은마아파트 주택재건축
정비구역지정 및 정비계획수립(안)
- 소위원회 자문의견에 대한 조치계획 -

2018. 5

은마아파트 주택재건축정비사업 조합설립추진위원회

- 2018년 제2차 서울특별시 도시계획위원회 소위원회(2018. 3. 21.)
- 안건명 : 은마아파트 주택재건축정비계획 수립·정비구역 지정 및 경관심의(안)
- 결과 : 재자문(금회 자문안에 다음 사항을 반영하여 재자문)
- 자문의견 및 조치계획

토지이용계획(안)

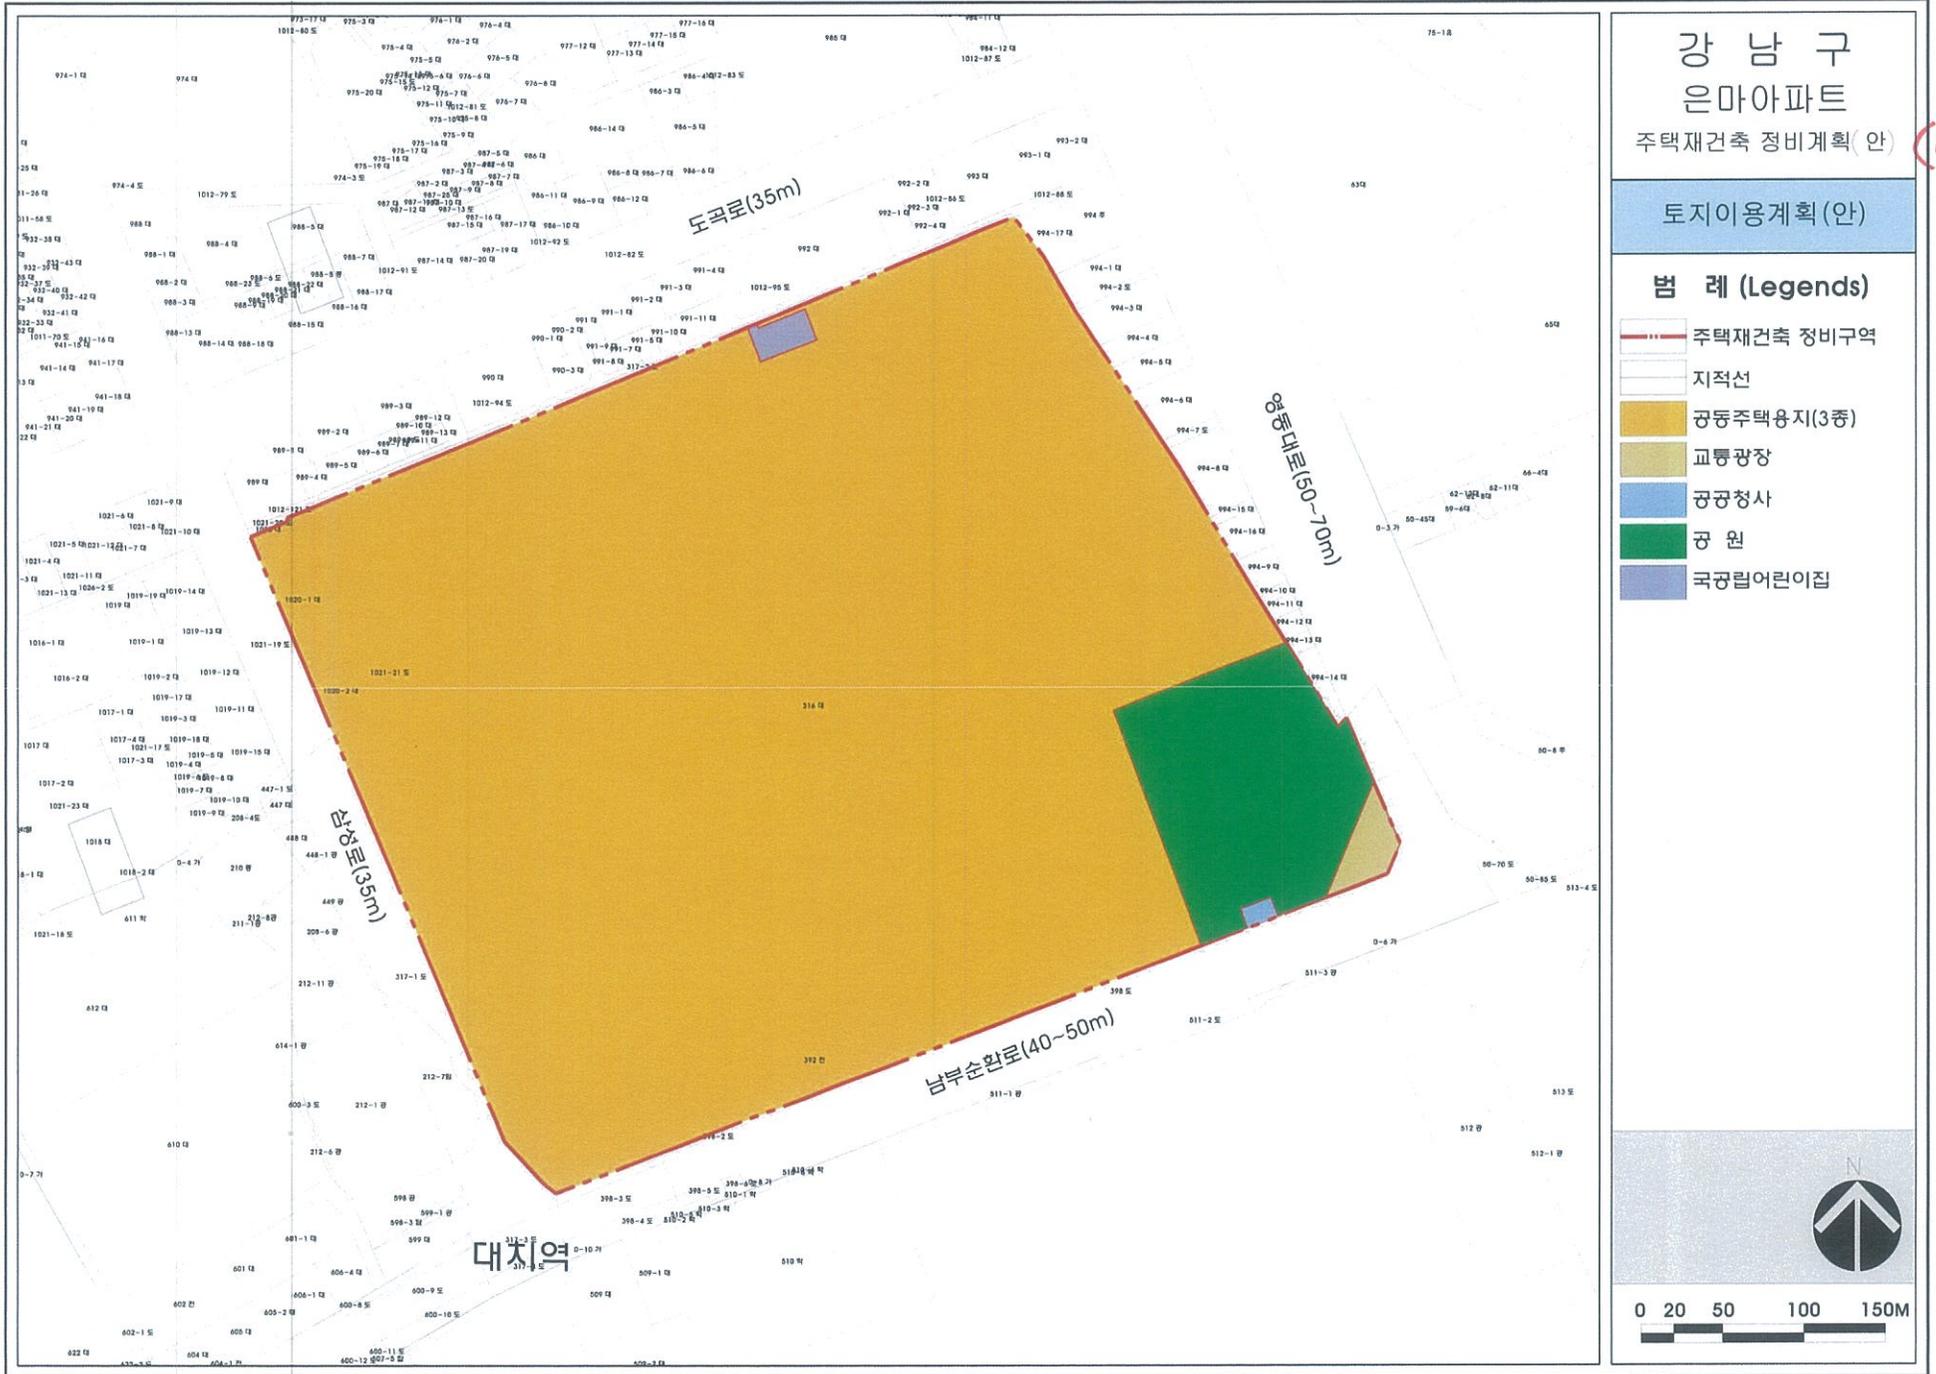
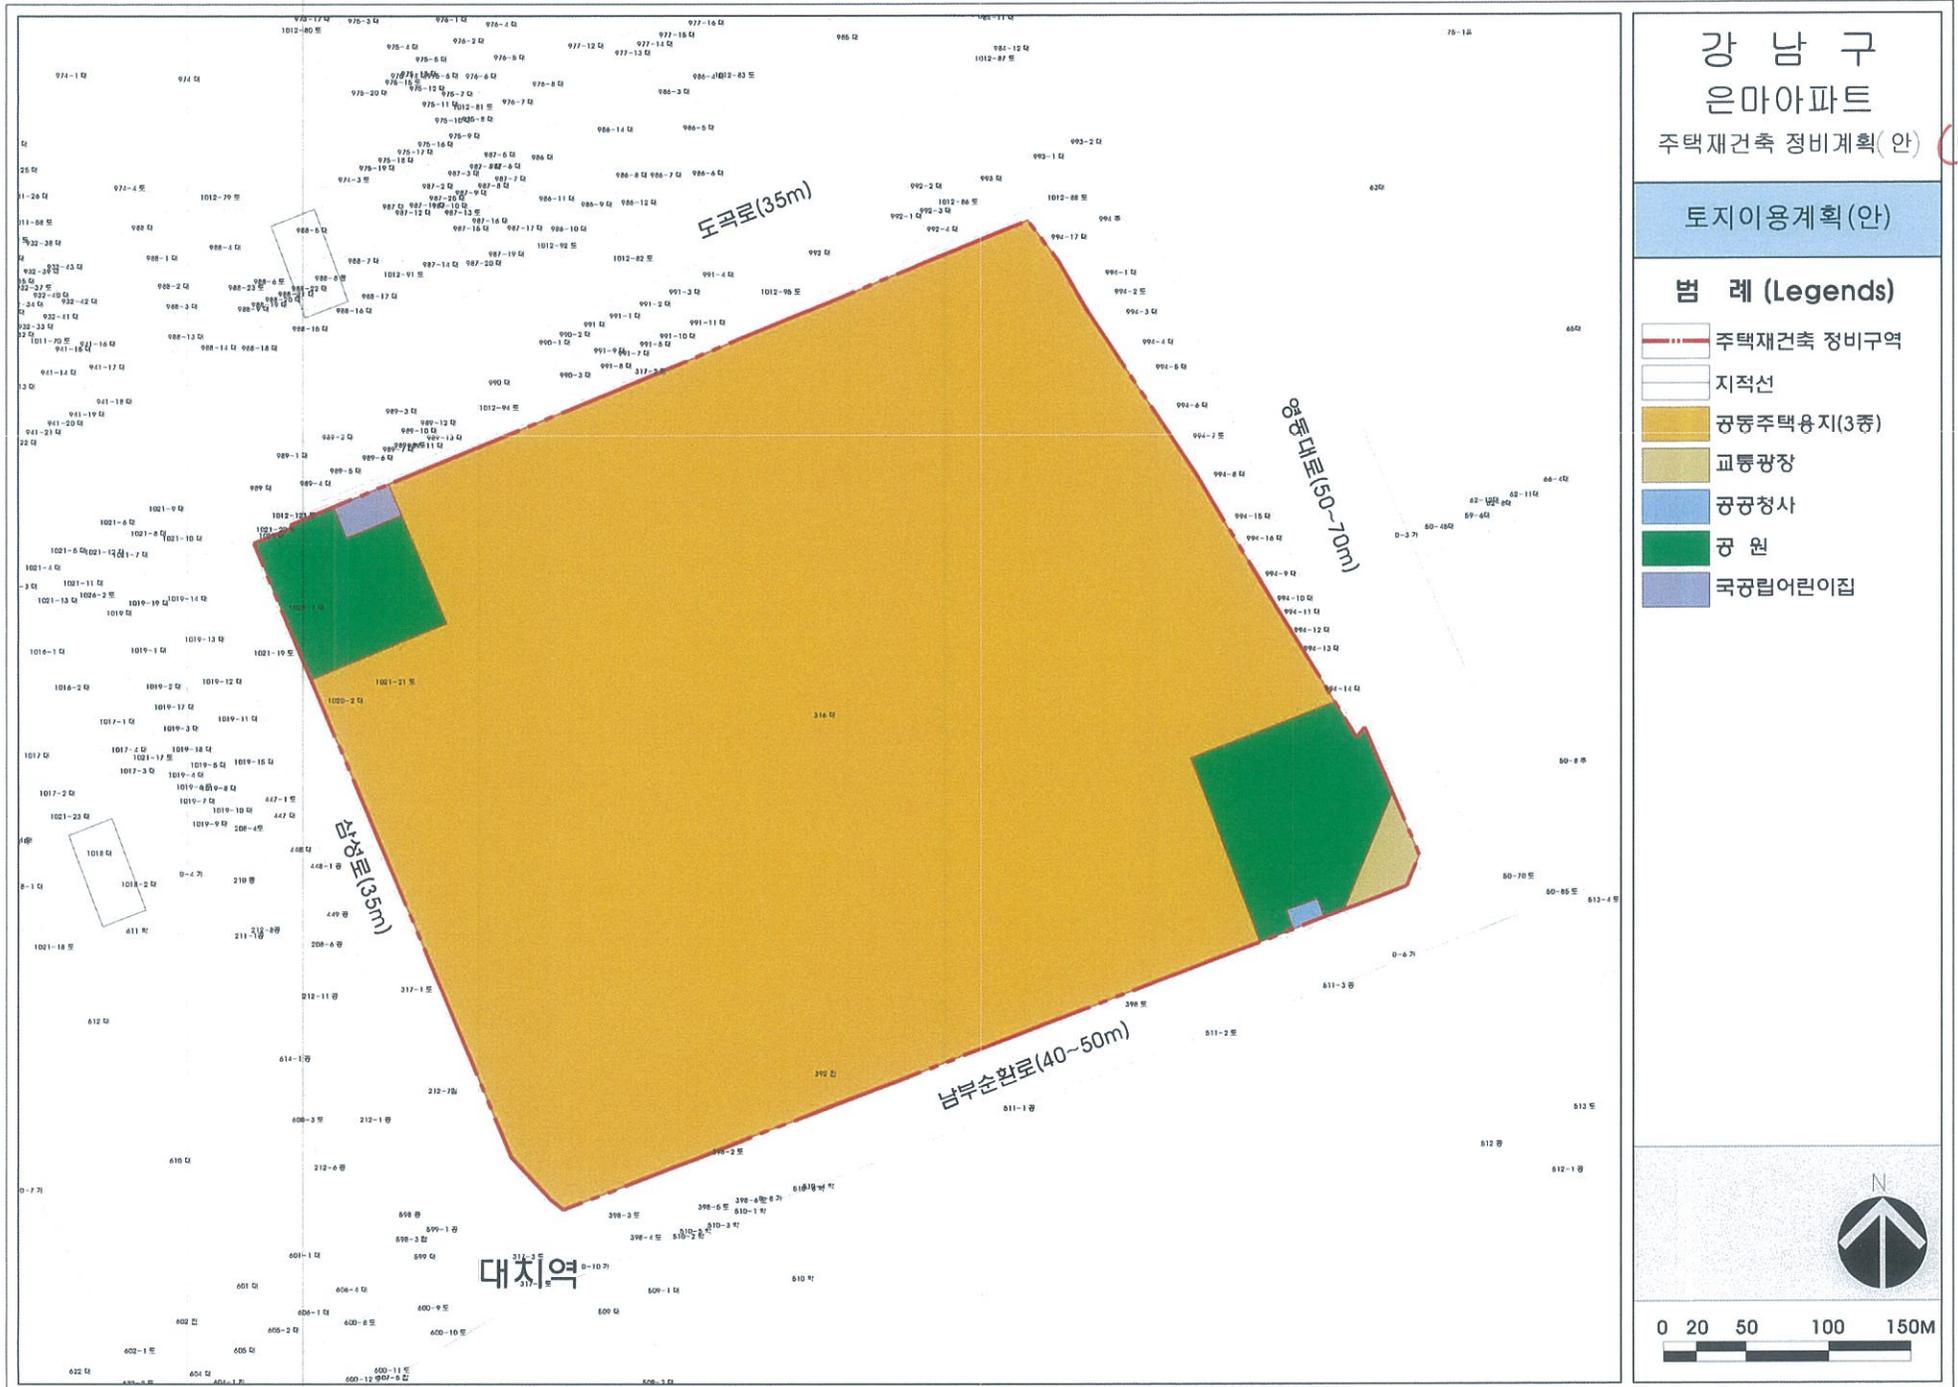
연번	부서	내용	소위원회 자문의견	소위원회 자문반영(안)	비고
1	주거재생과	기부채납	<ul style="list-style-type: none"> • '15년 도시·주거환경정비기본계획 변경(도시계획도로 폐지)시의 조건 사항을 감안하여 지역필요시설 도입 측면에서 정비기반시설계획 및 공공기여(공원, 교통광장, 어린이집, 공공청사)의 적정성 검토 	<ul style="list-style-type: none"> • 공원은 도시공원 및 녹지 등에 관한 법률에 따라(계획세대당 3㎡) 적정하게 계획된 사항 • 교통광장 개설의 경우 관련계획 예정에 따른 수요에 대응하기 위해 조성(첨부1 참조) • 국공립어린이집의 도입은 수요조사 결과에 따라 적정하게 계획 • 공공청사의 경우 효율적인 치안 관리를 위한 수서경찰서의 요청 수용(첨부2 참조) • 추가적인 공공기여에 관해서는 허용용적률 인센티브(20% 계획) 적용 비율 및 적용항목을 조정하여 문화공원 내 시설물을 계획하여 반영하였음(첨부3 참조) 	반영
2	시설계획과 공원조성과 조경과	공원 위치 조정	<ul style="list-style-type: none"> • 동측 근린공원계획은 대상지 일대 현황 공원의 분포 및 기능(양재천·탄천 및 근린공원 등), 대치역·학여울역 유동인구, 남측으로 연접한 초등학교 등을 종합적으로 고려하여 위치 조정 및 문화공원 등으로의 변경 검토 • 신설 공원은 효율성을 확보할 수 있도록 적정규모·형상으로 계획하는 것을 원칙으로 하되, 대상지의 규모(243,552.6㎡)를 고려하여 2개소 분산배치 필요성 검토 	<ul style="list-style-type: none"> • 동측 근린공원계획은 대상지 일대 대치학원가 및 공원의 위치, 역세권 인근 유동인구, 향후 개발계획(위례신사선 개통 및 setec개발계획 등)을 고려하여 조정하였고 근린공원의 일부를 북서측 어린이공원으로 분리하여 반영하였음(첨부4 참조) • 또한, 당초 계획한 사업지 동남측 근린공원은 향후 사업지 인근 개발계획과 연계하여 지역주민들의 휴식과 교육의 공간으로 활성화 할 수 있도록 문화공원으로 변경하여 계획 • 신설 공원은 대상지 일대 대치학원가 및 공원의 위치, 역세권 인근 유동인구, 향후 개발계획(위례신사선 개통 및 setec개발계획 등)을 고려하여 정방형 형태로 동측 근린공원을 문화공원으로 변경하였고 근린공원의 일부를 북서측 어린이공원으로 분리하여 반영하였음(첨부4 참조) 	반영 반영
